Verzenddatum	Bijlagen	Kenmerk
24-11-2020	16	Z2019-009569/D2020-229052

Ontwerpbesluit: Barium en het geval bodemverontreiniging op de locatie stortplaats Zeeasterweg 42 in Lelystad (Wbb-code: FL099500010)Zeeasterweg 33

Bijlage 15: Ingebrachte zienswijzen en reacties

Bijlage 5: Ligging stortheuvels 3,4a, 4b en 5a en 5b met puinlaag stortplaats Zeeasterweg te Lelystad

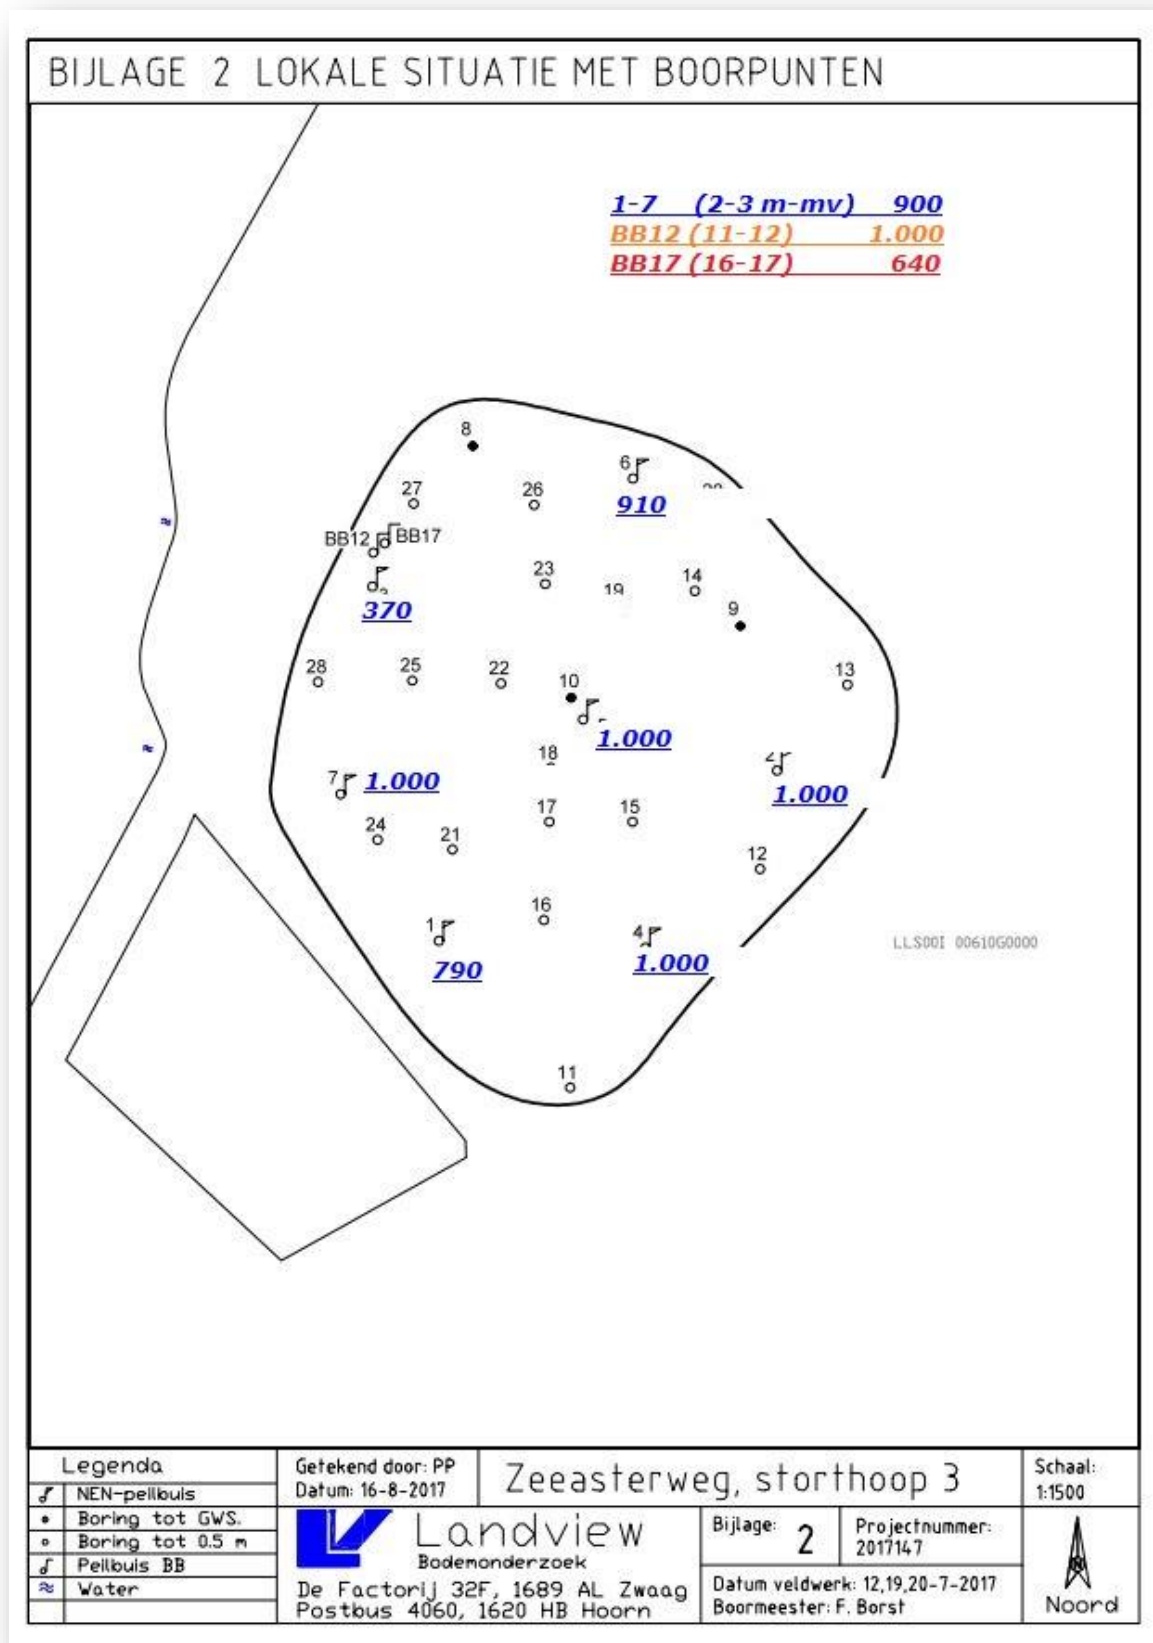
Ter plaatse van de voormalige puinlaag welke zich bevond onder de oude stortheuvels 3, 4a en 5 is grondwateronderzoek uitgevoerd (circa 30 peilbuizen met een filtertraject van 2 - 3 m-mv). Hieruit blijkt dat het grondwater onder de voormalige puinlaag van deze oude stortheuvels (zie bijlage 5) hoge concentraties aan barium worden aangetroffen. De gemiddelde concentratie aan barium is circa 900 µg/l (zie bijlagen 6, 7, 8 en 9). Deze concentraties zijn vergelijkbaar met de natuurlijke concentraties aan barium voor het aanwezige grondwatertype "*Brak verzoetend (grond)water*". De concentraties aan barium in dit grondwatertype variëren, tot 1.400 µg/l. Aangezien ik geen onderscheid kan maken tussen een mogelijke verontreiniging met barium onder de voormalige stortheuvels en het van nature aanwezige barium in de omgeving, concludeer ik dat het aanwezige barium onder de voormalige stortheuvels niet behoort tot het geval van bodemverontreiniging Zeeasterweg (artikel 1 van de Wet bodembescherming).

Bijlage 12: Bariumconcentraties in het water van de Uilentocht en Wisenttocht 2009-2020

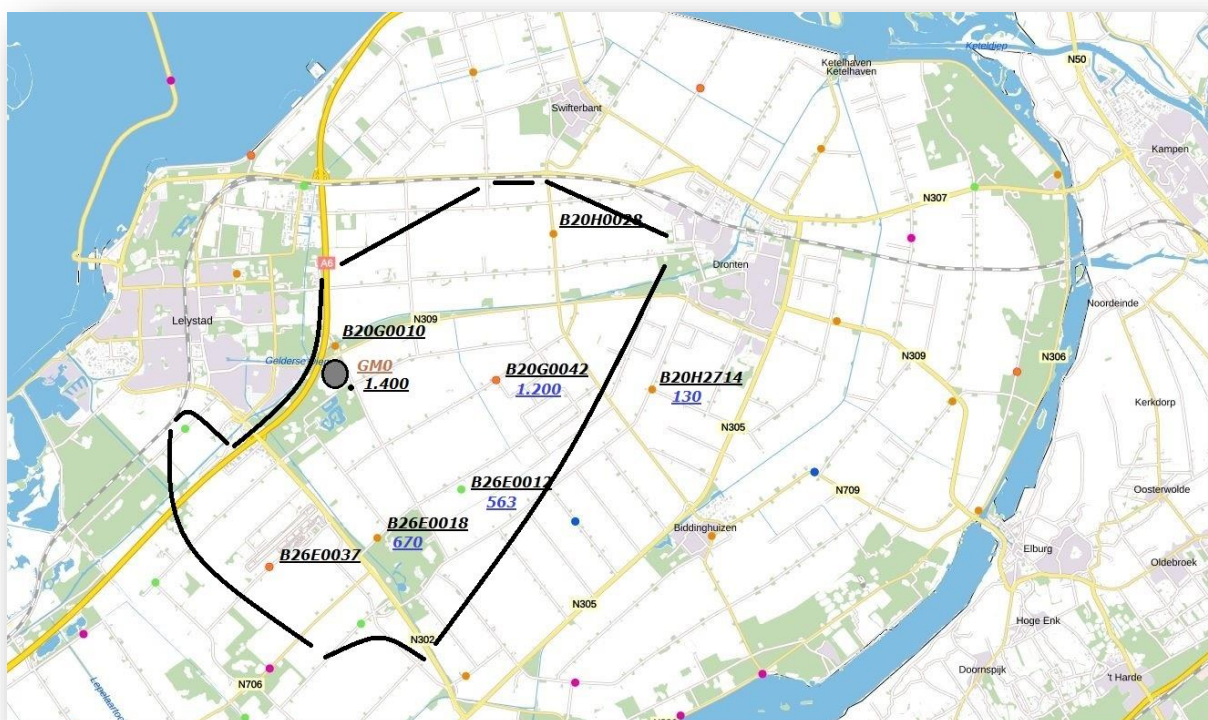
- de seizoensgebonden wisselingen in de bariumconcentraties in het oppervlaktewater van de Uilentocht (tot 1.100 µg/l). Deze tocht ligt op 1 kilometer ten zuiden van de stortplaats. Het meetpunt ligt ter hoogte van de duiker onder de Vlotgrasweg in de gemeente Lelystad (zie bijlage 12).
- de bariumconcentraties in het 1^e watervoerend pakket in de peilbuis B20G0042 (filter 9-10 m-mv) tot 1.200 µg/l). Deze peilbuis ligt op de hoek Lisdoddeweg, Knooplanaan in de gemeente Dronten, op 4 kilometer ten oosten van de stortplaats (zie bijlage 13).
- de bariumconcentraties in de drie filters (3-4, 11-12 en 16,5-17,5 m-mv) in het 1^e watervoerend pakket in de peilbuis GM0 (tot 1.400 µg/l). Deze peilbuis ligt aan de Larserringweg ter hoogte van de Zeeasterweg gemeente Lelystad, 150 meter ten zuid oosten van de stortplaats. (zie bijlage 14).

Op basis van deze aanvullende gegevens concludeer ik dat de natuurlijke achtergrondconcentraties aan barium in dit grondwatertype variëren, met concentraties tot 1.400 µg/l. Ik concludeer dat een gemiddelde waarde voor barium geen correcte referentiewaarde is voor de van nature wisselende concentraties aan barium. In dit besluit hanteer ik voor barium de concentratie van 1.400 µg/l als referentiewaarde.
